**Technical
Service
Pointer**

*Technical Service Pointer #: W11348559B
Action Required: Mandatory
Release Date: November, 2020*

**Whirlpool Refrigeration (Defrost Thermistor) Proper
Defrost Thermistor Placement**

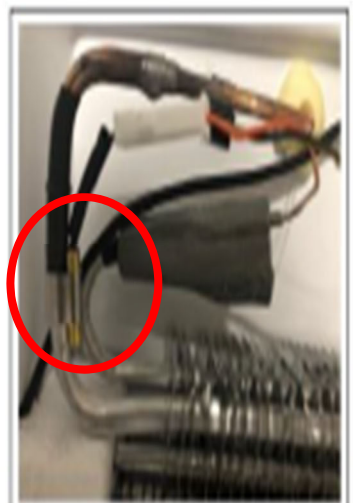
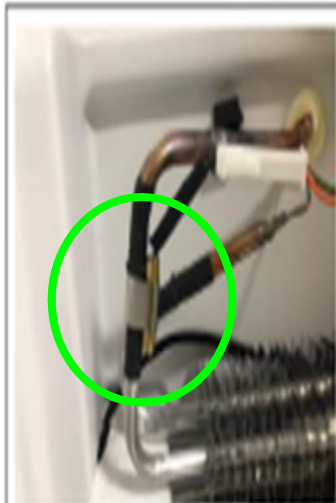
Measure the clamp on the Thermistor before installing. If the gap measurement is greater than ¼" you will need to use a pair of slip pliers to gently squeeze the clamp to the proper distance. (Figure 2) Be sure not to crimp the Thermistor while closing the gap.

Direct contact between the thermistor and the evaporator heat shrink sleeve.
Make sure the clamp is tight and secure with a tie wrap.

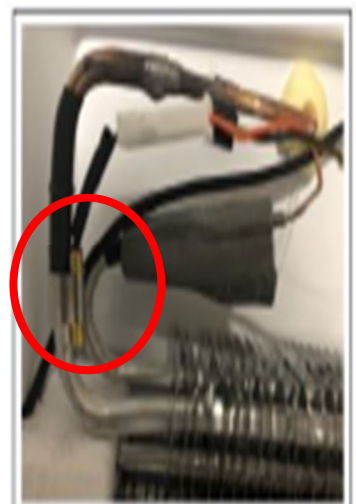
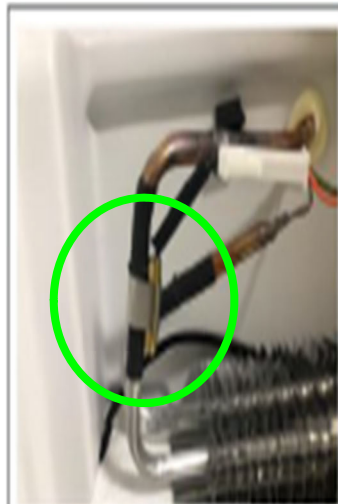
Mesurer la bride sur la thermistance avant l'installation. Si l'espace mesure est supérieur à $\frac{1}{4}$ po, il sera nécessaire d'utiliser une pince pour plier doucement la bride à la bonne distance. (Figure 2) S'assurer de ne pas pincer la thermistance en fermant l'espace.

Contact direct entre la thermistance et le manchon thermorétractable de l'évaporateur.
S'assurer que la bride est serrée et bien fixée avec une attache mono-usage.

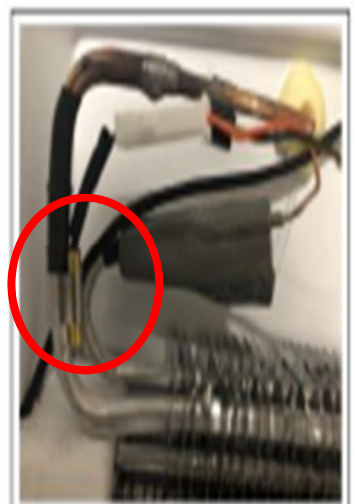
Mida la abrazadera del termistor antes de instalarla. Si la medición del espacio es mayor a ¼", tendrá que usar un par de pinzas para apretar con cuidado la abrazadera hasta que alcance la distancia adecuada. (Figura 2) Asegúrese de no ondular el termistor mientras cierra el espacio.

Contacto directo entre el termistor y el manguito retráctil del calor del evaporador.

Asegúrese de que la abrazadera esté ajustada y fijada con una brida.
